## 糾 正 案 文

- 壹、被糾正機關：國防部空軍司令部、交通部民用航空局。
- 貳、案由：國防部空軍司令部接收陸軍黑鷹直升機15架，惟換訓人員模擬機訓練時數，與種子教官相較，大幅削減，且完訓後年度模擬機訓練時數，亦大幅縮減，並允以S-70C訓練儀時數替代UH-60M模擬機時數，形成黑鷹專機駕駛長期未受黑鷹模擬機訓練之有害飛安現象，違反UH-60M型機任務訓練手冊規定；以及交通部民用航空局飛航指南3.4公告目視走廊飛航資料圖，與目視走廊雲端查詢系統，內容不一致，C10目視走廊於頭城附近未設強制報告點，致飛行員於坪林-宜蘭間採直線飛行，陷入高地障區而不自知等情，確有違失，爰依法提案糾正。

圖1 臺北飛航情報區小型航空器目視走廊飛航資料圖

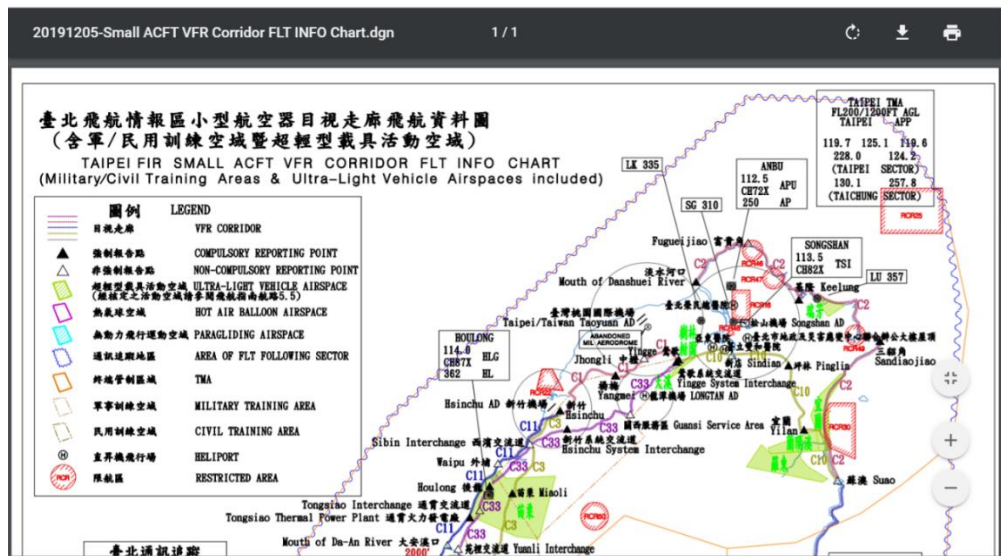
(三)惟查e-AIP 3.4小型航空器東部目視走廊C10，起點鶯歌，終點蘇澳，全程分鶯歌-新店、新店-宜蘭及宜蘭-蘇澳等3段，各段參考之中心線均有不同。以新店-宜蘭段為例，其左右範圍，係以省道台9線為中心線，左右兩側各2.5KM寬。然查目視走廊飛航資料圖C10新店-宜蘭段參考之台9線，於台9線、台2庚交會處右轉南行至宜蘭（如圖2），C10並未沿台9線中心線走，且僅於坪林、宜蘭設強制報告點。民航局102年3月28日系統字1020010305號函雖通知空軍司令部等機關，因助航設施、通訊頻率及風力發電機、架空輸電線路鐵塔等相關障礙物更新，另製作「目視走廊飛航資料圖」，並於同年4月1日於e-AIP網站首頁設置連結供下載，該連結並於104年10月31日升級，除靜態圖資外，並以網頁形式供航空人員參考運用，網頁標題「交通部民用航空局目視航圖雲端查詢系統」（下稱目視航圖雲端查詢系統），如圖3。與目視走廊飛航資料圖相較，其C10

目視走廊雖與台9線走向較為一致，然因102年3月28日系統字1020010305號函稱「實際飛航資訊依飛航指南發布者為準」，故C10目視走廊使用人仍參考「目視走廊飛航資料圖」，以為坪林-宜蘭間可截彎取直，而未注意「目視航圖雲端查詢系統」，加上民航局未於台9線、台2庚交會處(國5頭城交流道)附近設「強制報告點」，致航線使用人於坪林-宜蘭段採截彎取直飛行，其結果，將遭遇3000呎以上高山，此於能見度良好時，因飛航指南已於C10備註「鶯歌至宜蘭段不受3000FT高度限制」，尚不致產生大問題，惟一旦遭遇入雲情況，即有重大風險。

圖5 軌跡與地形套疊圖

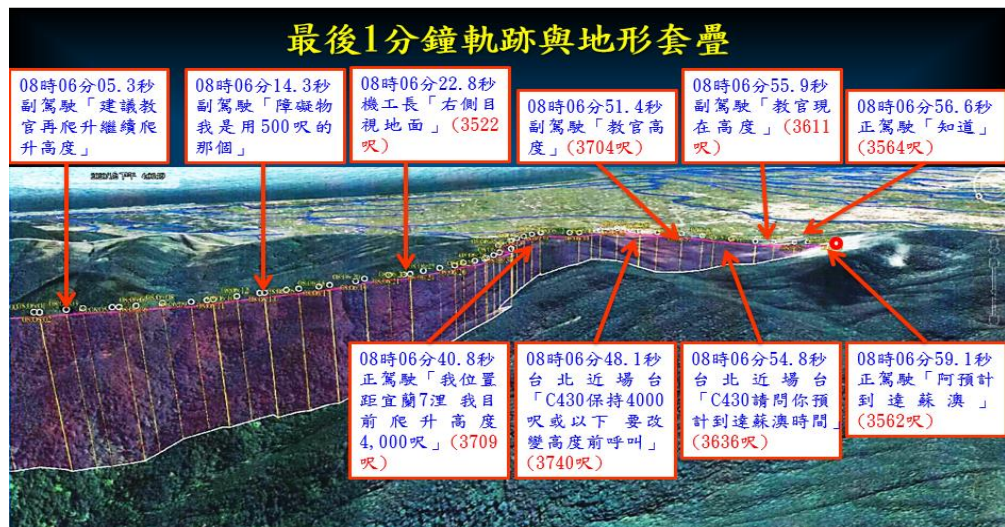
盒子記載之俯仰角、翻滾角、偏航角等，失事機於08時06分31秒許偏航角自負180度大幅變化至正180度，之後，又於08時06分41秒許回到負180度，對照軌跡與地形套疊圖，其航跡確有向左偏情形，研判其向左彎偏後向右彎；期間，08時06分35秒俯仰角由正轉負，副駕駛於08時06分51.4秒（俯角13.5度）、08時06分55.9秒提醒「教官高度」，正駕駛於08時06分56.6秒回覆「知道」（俯角10.2度），末於08時07分01.2秒座艙語音記錄器錄音終止，對照曹○○中將109年1月9日訪談紀錄，略以：「……我們都著完裝上飛機後，正駕駛與總長才上機，後續飛機正常開車均沒有異狀，起飛後我們有看到101大樓，且距離很近，後來飛機就進入山區，在此之前天氣狀況都很好。飛機再往前飛行沒過多久後陸續有看到雲層，我們是在雲底飛行，後來有持續的進雲出雲，也看的出來雲底是比較不整齊的雲幕，但那時候還是可以很清楚地目視地面，所以我們清楚我們已經進入到山區了，但是可以目視到山區，所以明白有安全隔離高度，但是後續進雲開始有一些小的亂流，造成機身有輕微抖動的情況，沒有多久撞擊就發生了。」等語，可證空軍109年2月15日簡報稱飛行員「失事前飛行員依目視飛航規定，向航管報備爬高至4000呎，但於3740呎時受上方雲層影響停止爬升（08：06：48），不排除因可部分目視地面，後遂順勢下降保持雲下目視飛行。」，尚稱有據。惟失事前副駕駛兩度提醒教官高度，卻未能接桿操作，研判與其UH-60M時間僅38小時25分，S-70C/UH-60M機種時間僅220小時（未達專機副駕駛300小時門檻），過於資淺有關，實屬憾事。
